改善箇所説明図

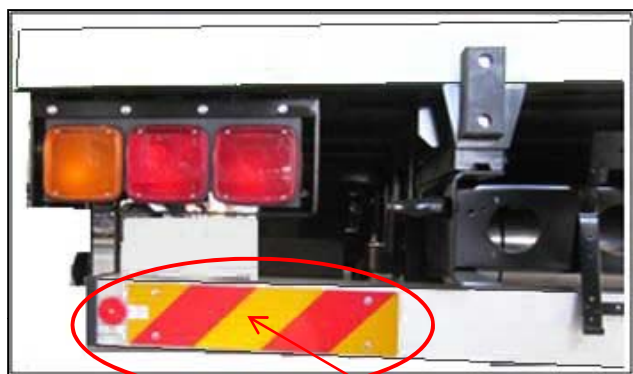
基準不適合発生箇所

コンテナ専用車の大型後部反射器において、当該反射器の取付位置が不適切なため、反射器内側上部の幾何学的視認性が、道路運送車両の保安基準に適合していない。

改善措置の内容

全車両、テールランプ下に大型後部反射器取付ブラケットを新設し、大型後部反射器を移設する。

識別：車両後部左右の大型後部反射器が、テールランプ下に移設されているため外観から容易に識別できる。
